Je suis opposé à ce projet éolien de Cernay en raison de son impact acoustique inacceptable, et dont l'étude est irrégulière.

### 1 - Fiche Point de mesure n°1 : SOUDUN

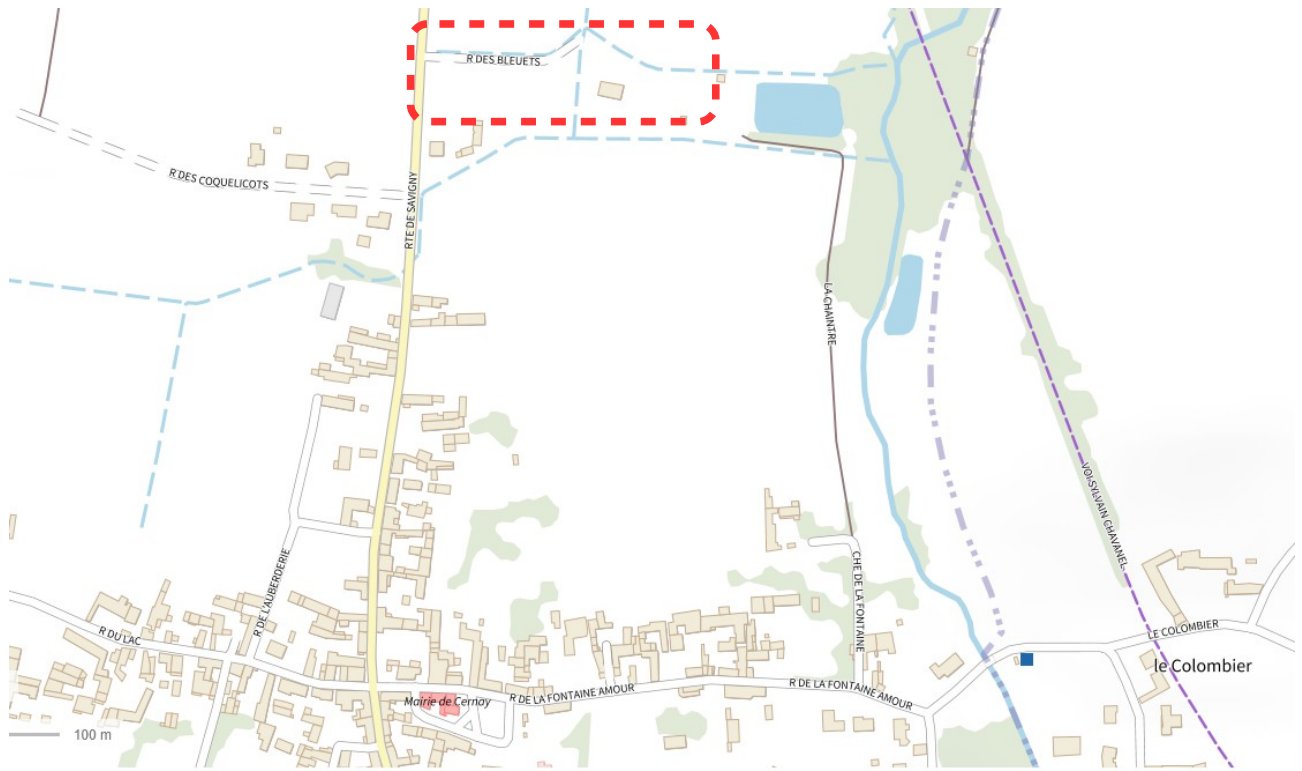
Adresse du point de mesure n°1 = FAUX : SOUDUN appartient à la commune de Savigny-sous-faye et non à CERNAY.

D'autre part, AUCUNE Route des Bleuets n'existe à Savigny-sous-faye et en conséquence ni à Soudun.

La rue des Bleuets existe, oui, mais à Cernay comme le démontre le plan ci-dessous. Et ce n'est pas le lieu du point de mesure !!!

Extrait de la photo satellite de l'étude page 18/87 :

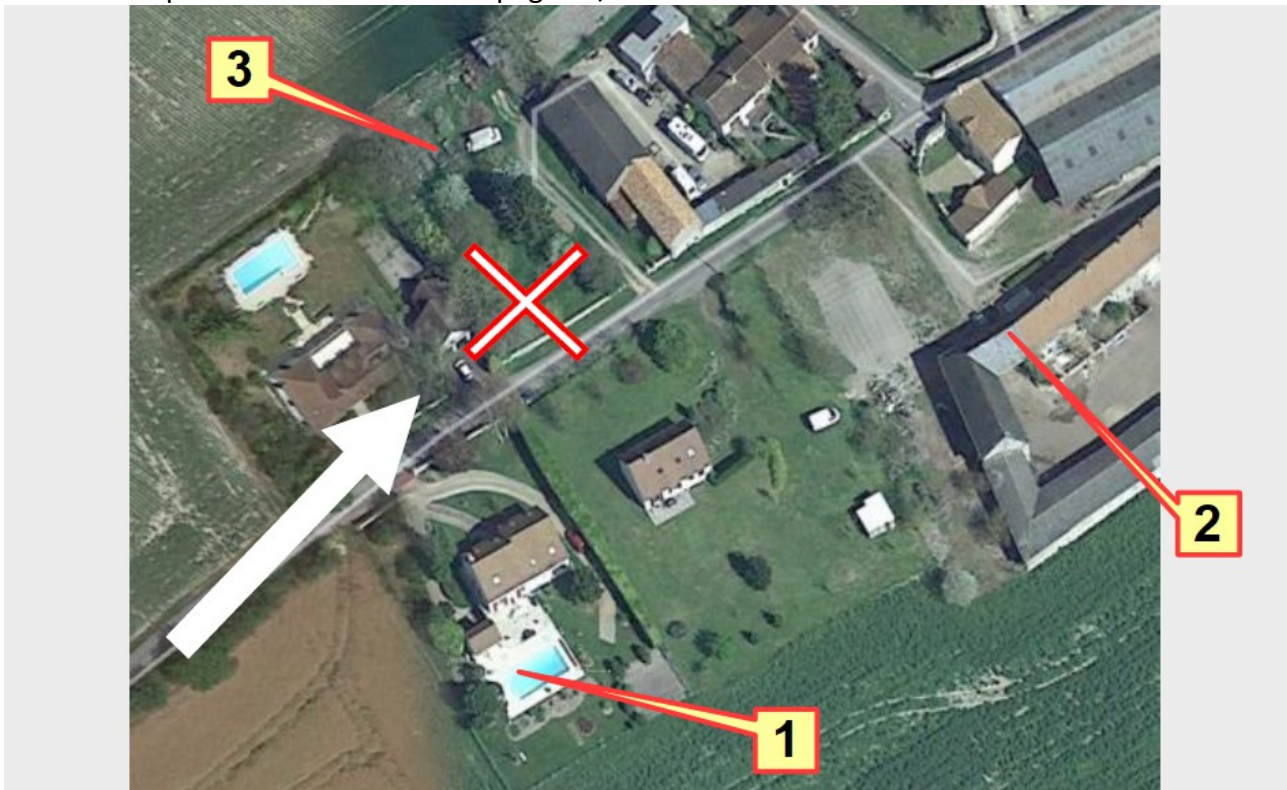
On observe que sur la parcelle avec la croix rouge (pose du micro) seule 1 voiture est présente (repère 3).

On constate au milieu à droite que la ferme est en bon état (repère 2).

**Or cette ferme a brûlé en 2015 (repère 2bis photo suivante).**

Donc cette étude acoustique de 2022 affiche un « état initial » antérieur à 2015.

Ci-après, une photo google-map actuelle qui permet de visualiser la ferme brûlée (repère 2 bis), et l'état réel du lieu de pose du micro, dans le parking d'un atelier de mécanique automobiles où l'on distingue 9 véhicules sur le parking extérieur seul (repère 3bis), qui est parfaitement représentatif de la situation en 2022 lors de l'étude acoustique.

Est également identifiée sur cette carte, la maison la plus proche des éoliennes, le n°7, qui n'avait pas refusé la pose de micro lorsque la société Venathec acoustique l'avait proposé, maison la plus impactée et permettant une mesure de bruit la plus représentative du hameau (repère 1).

*type d'habitat* : parking d'atelier de mécanique Auto (googlemap2023 ci-dessus)

à RAJOUTER : Bruits atelier mécanique automobile

**9 - Fiche Point de mesure n°9 – La Brosse Page 29/85 :**

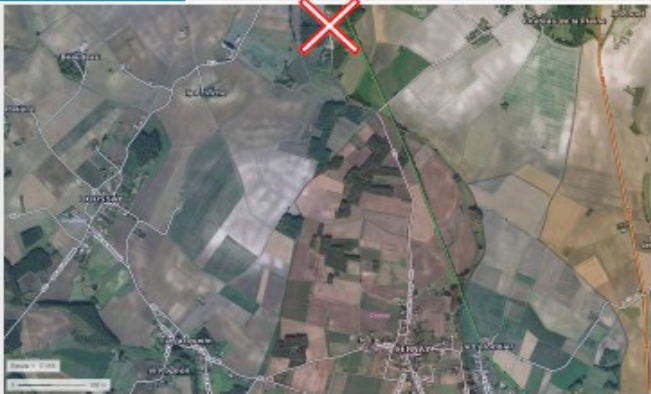
Pour ce point de mesure, **seules les 2 photos satellite sont vraies.**

**Adresse fausse :** L'adresse mentionnée se situe sur la commune de Cernay à environs 2 Km.  
La « vraie » adresse de ce point de mesure est semble-t-il le n°8, Lieu-dit La Brosse  
 86140 Savigny-sous-Faye

Sources sonores environnantes **fausses** : AUCUN élevage de chien à moins de 3Km

Végétation proche **fausse** : « Abondance » à Forte au lieu de Moyenne

Représentativité des sources sonores **fausse** : densité de la végétation proche et sources sonores environnantes mal identifiées.

**Photographie** présentant l'environnement de la pose du micro **FAUSSE** :cette maison représentée sur la photo est située au n°3 Lieu-dit Soudun à Savigny-sous-faye et non au lieu-dit La Brosse comme le laisseraient supposer les 2 photos satellite, ni à Cernay rue des bleuets comme mentionné.
